**ESTUDIO DE IMPACTO AMBIENTAL, CATEGORÍA I**

**PROYECTO  
INSTALACIONES PARA CRIA DE CERDOS**

**CORREGIMIENTO DE MONTE LIRIO  
DISTRITO DE RENACIMIENTO  
PROVINCIA DE CHIRIQUÍ**

Procedemos a dar respuesta a la nota DRCH-AC-731-03-2021, con fecha 18 de marzo de 2021, que recibimos de la Dirección Regional del Ministerio de Ambiente, donde se solicitaba:

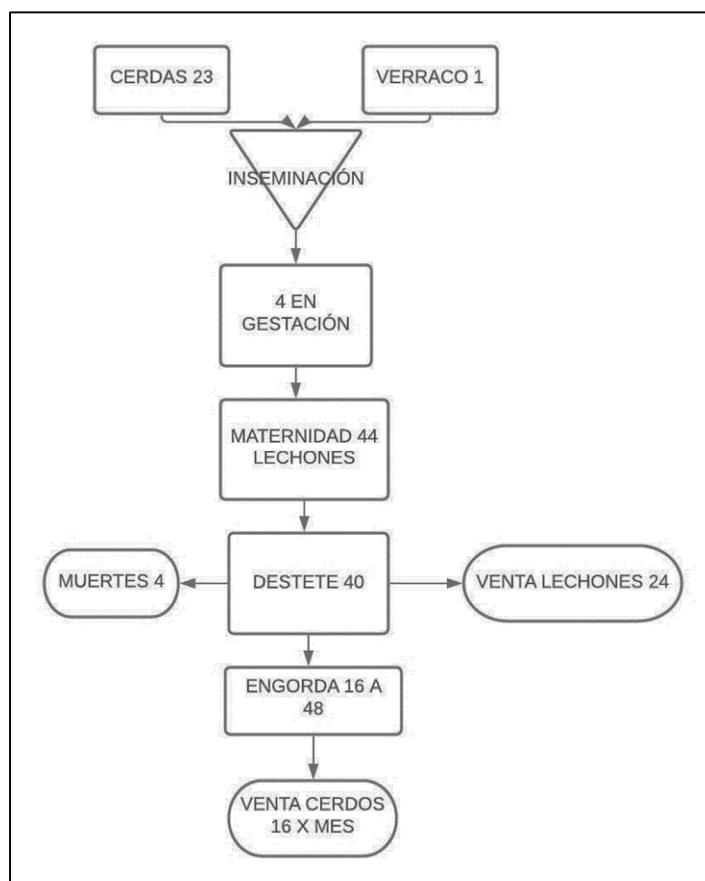
- e) **Presentar**, el mapa en escala 1:50000.

Adjuntamos el mapa pedido.

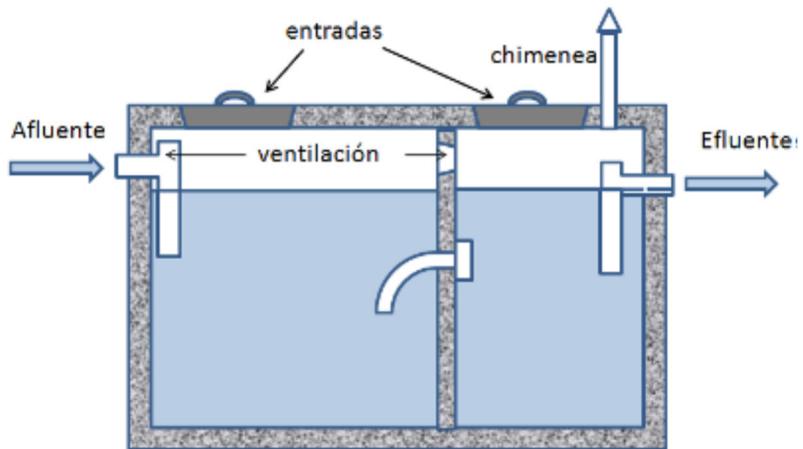
**I. Describir**, como se llevará a cabo el manejo de las aguas residuales en las diferentes fases y/o etapas del proyecto; contemplando todas las obras y/o actividades propuestas en el EsIA presentado.

El EsIA presenta 2 etapas para este proyecto, que son construcción y operación, se indicó que el manejo de los desechos líquidos y orgánicos de los trabajadores durante la construcción se manejarían mediante la construcción de una letrina temporal, por ser esta una zona rural apartada. Esta letrina tendrá una fosa de 2 metros de hondura, al culminar la fase de construcción se le colocará cal y una capa de tierra luego la fosa será utilizada para sepultar los lechones fallecidos con el mismo sistema de cal y tierra. Para lavado de equipos y herramientas se hará una pequeña fosa de 1 metro cuadrado de área con 60 centímetros de profundidad, al finalizar la construcción esta fosa se tapará.

En la etapa de operación indicamos que el uso de agua para limpieza se limita a los cubículos de monta, gestación y maternidad; que tienen un área de aproximadamente 70 metros cuadrados; además del servicio higiénico para los trabajadores, esto en conjunto se calcula que tendrá un volumen 600 litros al día de agua residual, esta agua se llevará a un tanque séptico con una capacidad de 80 metros cúbicos o sea 80,000 litros de capacidad, lo que da por lo menos 60 días de retención y biodigestión de los efluentes. Este tanque séptico se conecta a un campo de infiltración de 100 metros cuadrados de área, con una zanja de 1 metro de profundidad por 60 centímetros de ancho, con 30 centímetros de grava luego el tubo perforado.

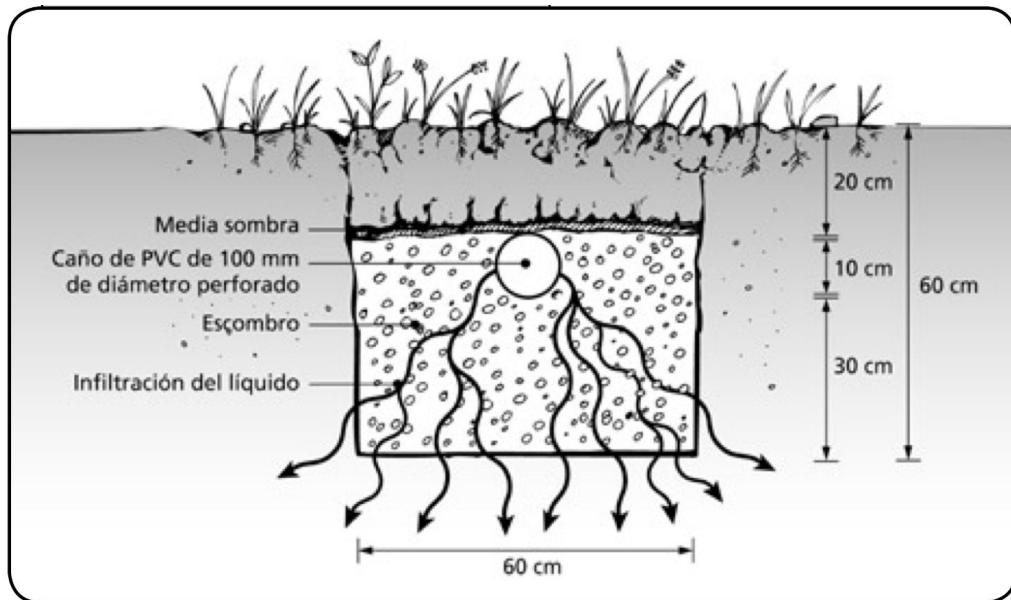
**II. Describir**, el sistema de tratamiento de aguas residuales a utilizar en el proyecto y la efectividad del mismo.

El sistema de tratamiento de aguas residuales que se utilizará es de tanque séptico unido a un campo de infiltración para descarga.

El tanque séptico es la unidad donde se realiza la sedimentación de sólidos y biodigestión anaeróbica de la materia orgánica y almacenamiento de lodos en un mismo lugar, este sistema remueve hasta el 70% de los sólidos suspendidos y hasta el 60% de DBO. En este caso recomendaremos que el tanque séptico este dividido con el fin de disminuir los sólidos suspendidos y la materia orgánica en el efluente que va al campo de infiltración.

Para la descarga de los efluentes se utilizará la zanja de infiltración se basa en utilizar el suelo como elemento depurador, aprovechando su capacidad como medio filtrante para eliminar sólidos, y su actividad bacteriana para degradar la materia orgánica y eliminar otras sustancias. La zanja de 60 cm de ancho y un mínimo de 60 centímetros de profundidad, se colocará 30 cm de grava en el fondo de la misma, sobre esta la tubería perforada de 4 pulgadas de diámetro que se cubrirá con grava hasta 5 cm por encima; se le coloca una capa de geotextil y se termina con 20 centímetros de tierra. Esta zanja debe estar a más de 50 metros de cualquier cuerpo de agua.

PLANO DEMOSTRATIVO DE CURVAS DE NIVEL DENTRO DEL FOLIO REAL N° 23986, CODIGO DE UBICACION 4C03; QUE SERA UTILIZADO PARA PORCULTURA PROPIEDAD DE: GLOBAL FINANCIAL FUNDS CORP. EN INGLES FONDOS FINANCIEROS GLOBALES, S.A.  
RUC 47256-22-306511

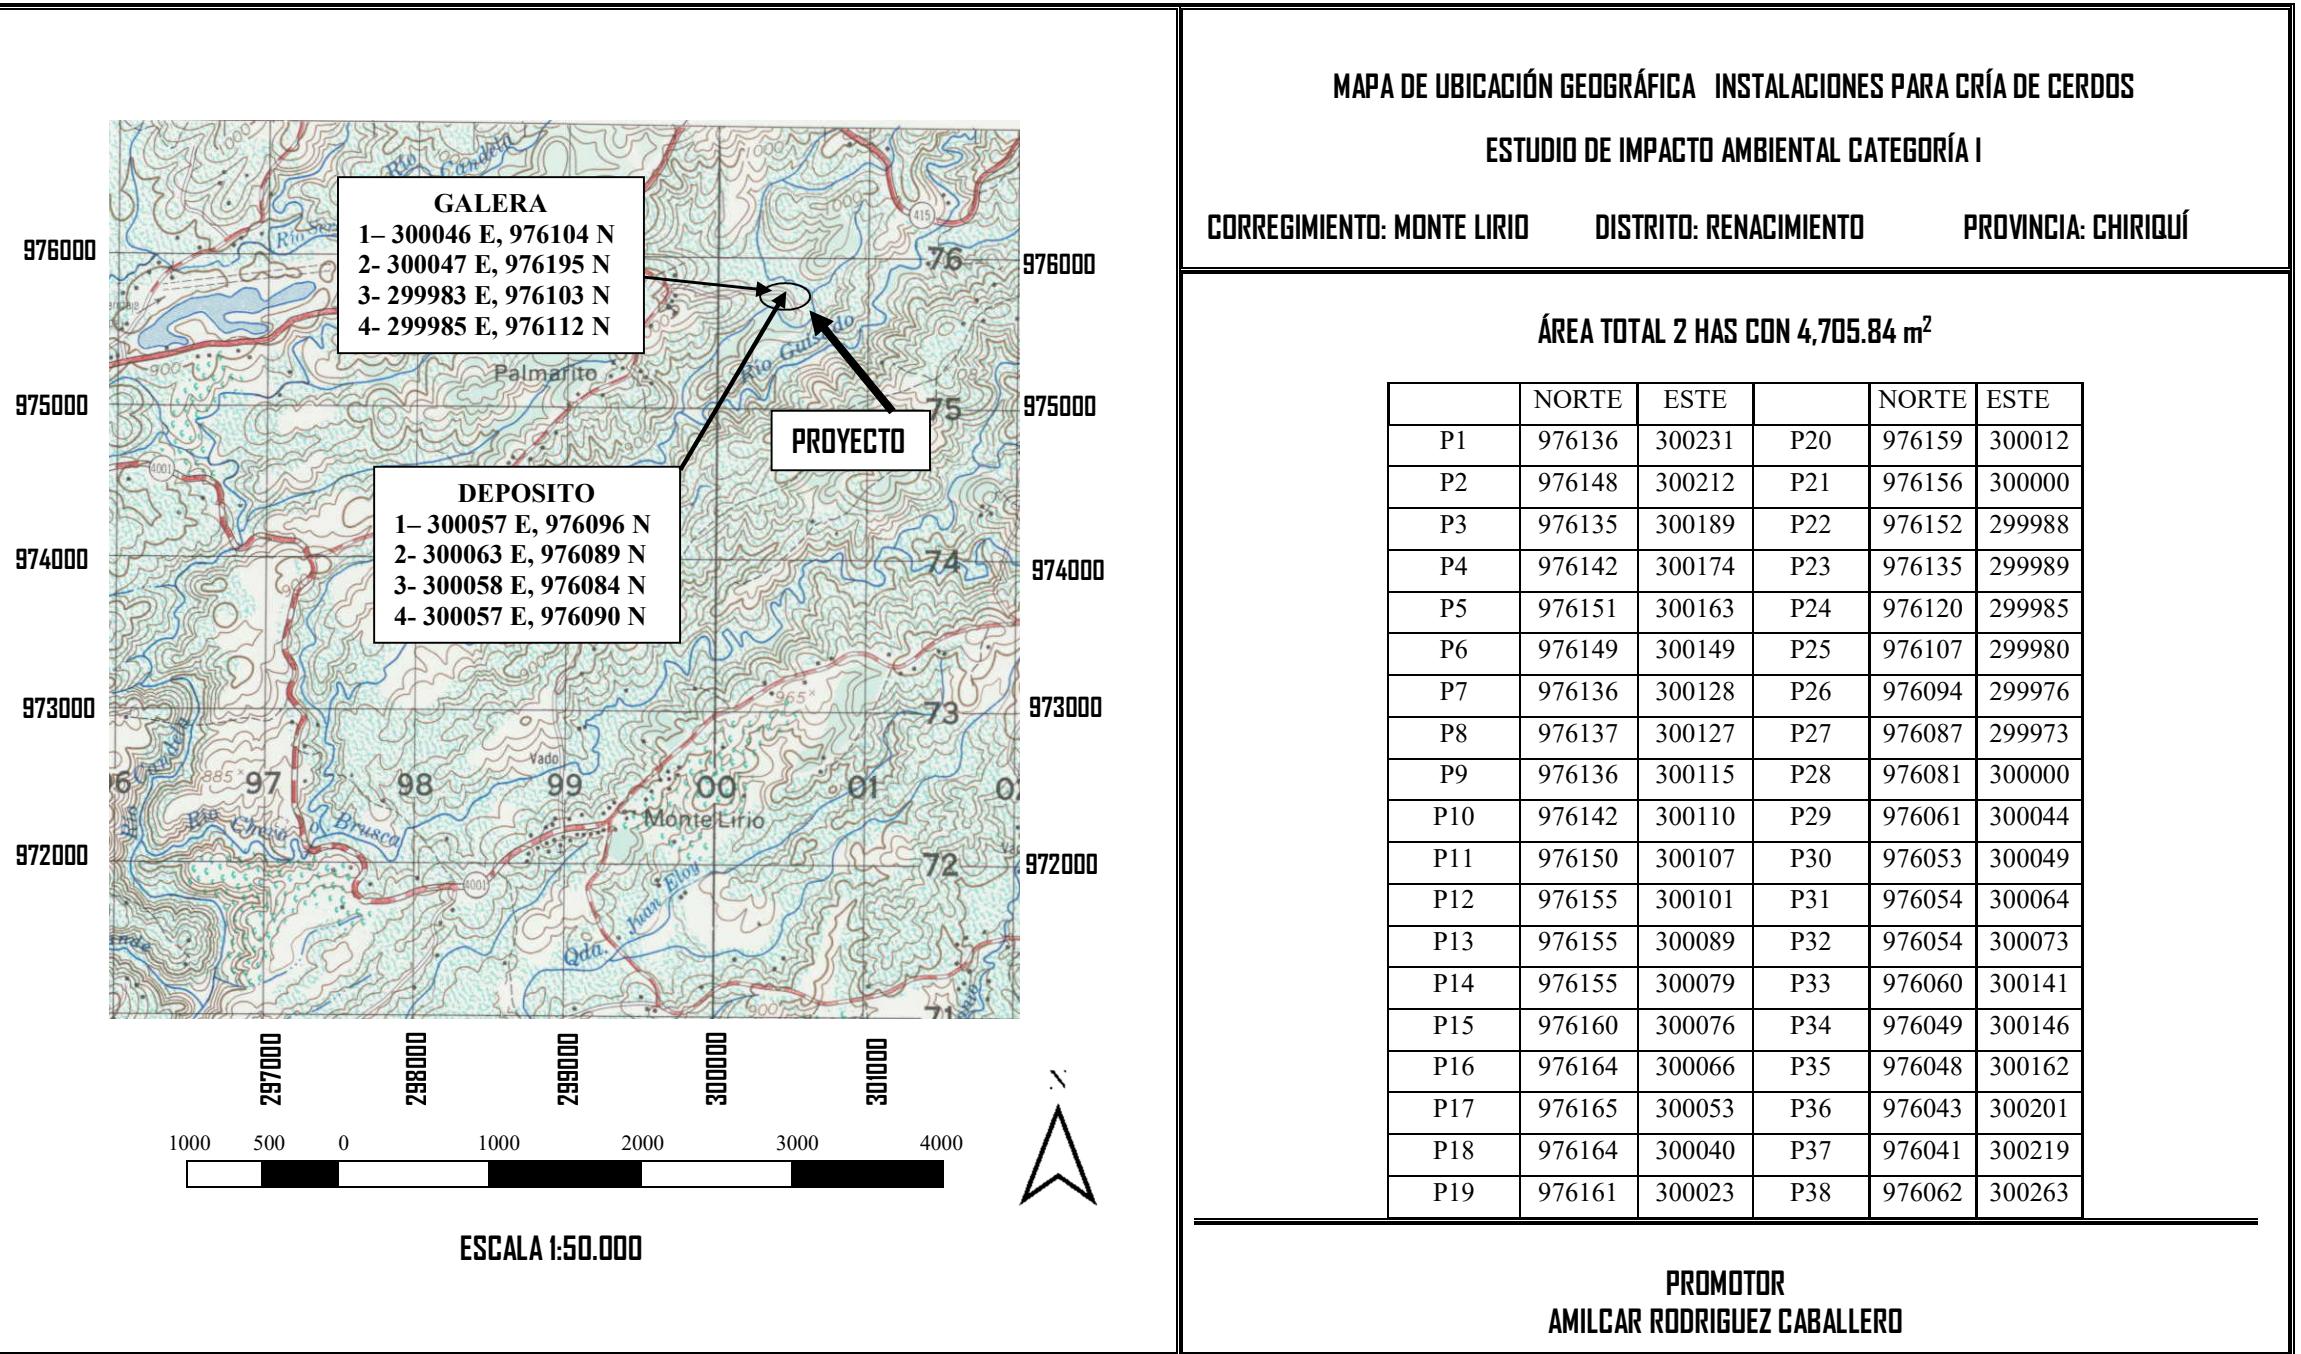
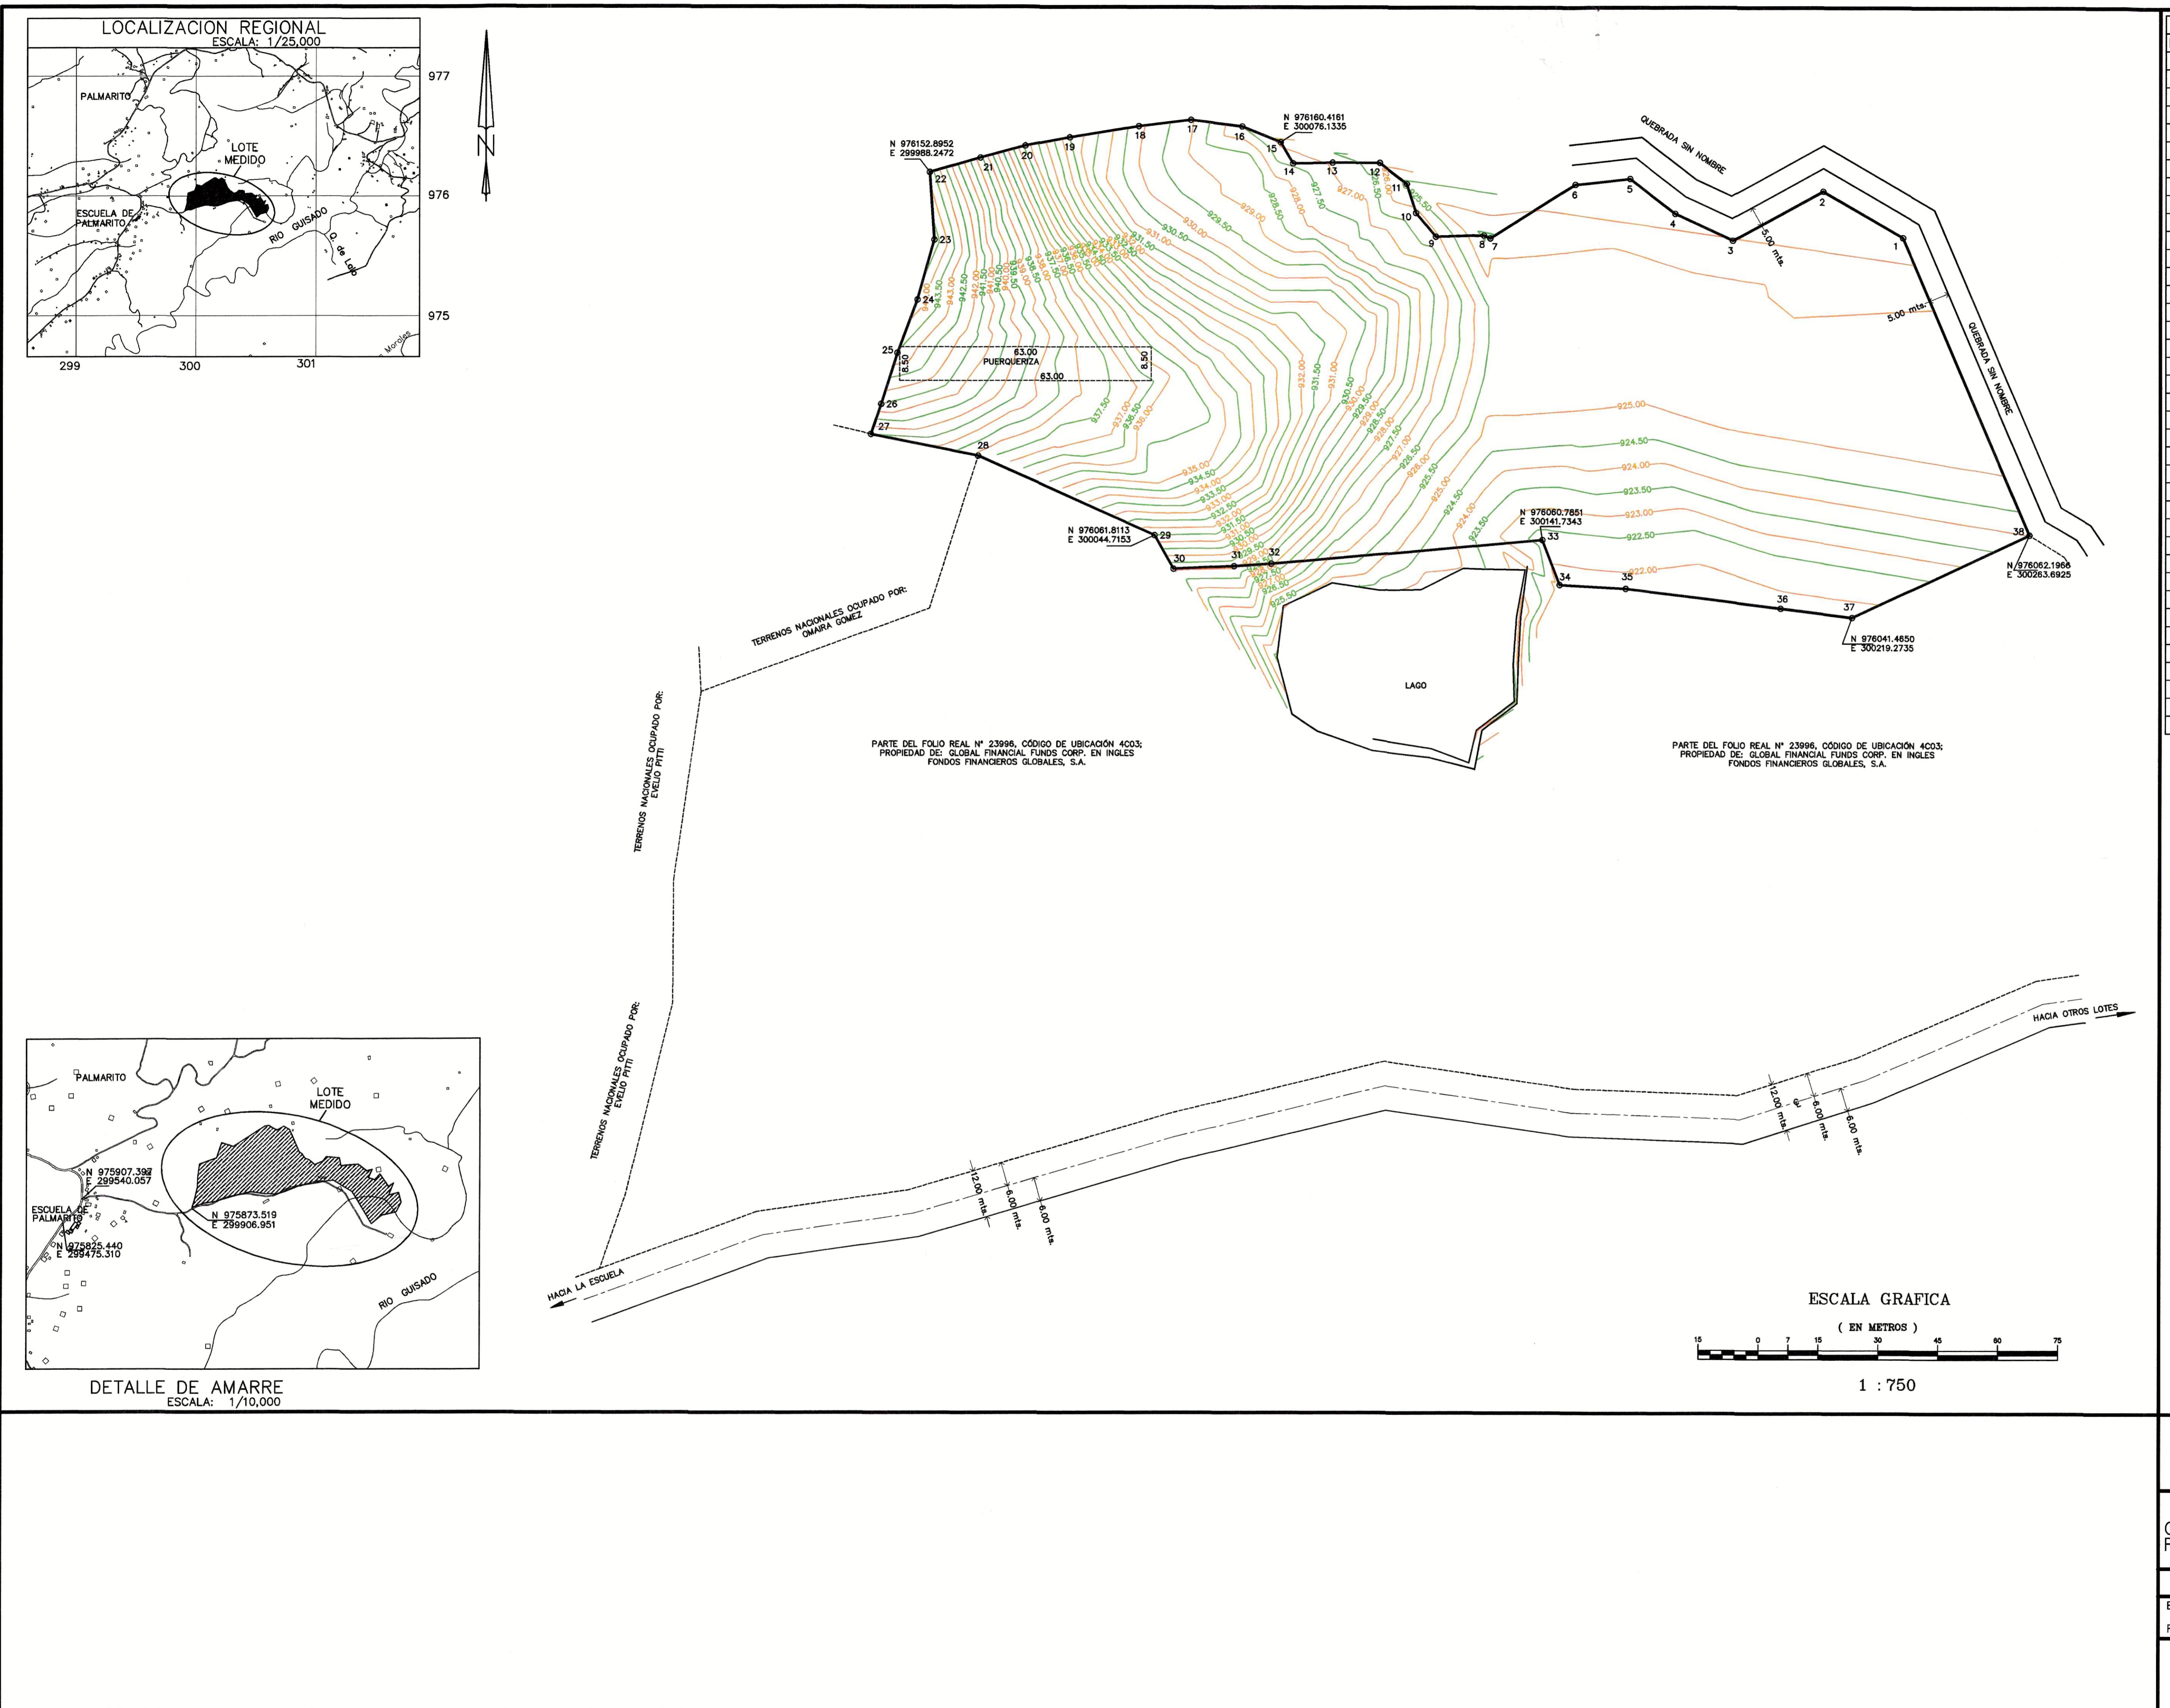
- e. **Presentar**, plano de cotas actuales y cotas finales sobre las cuales se pretende desarrollar el proyecto.

c) **Georreferenciar**, él y/o los recursos hídricos a afectar.

Plano requerido se adjunta.

Este proyecto no afectación directa a un recurso hídrico, todas las obras se desarrollarán a más de 50 metros de los mismos. Georreferenciamos en DATUM WGS-84, las coordenadas de del principio y el final de la colindancia de los cuerpos de agua con el proyecto.

Quebrada Palmarito: desde la coordenada 976149 norte y 300149 este, hasta la coordenada 976062 norte y 300269 este.

Riachuelo sin nombre: desde la coordenada 976087 norte y 299973 este, has el punto 976062 norte y 300269 este.
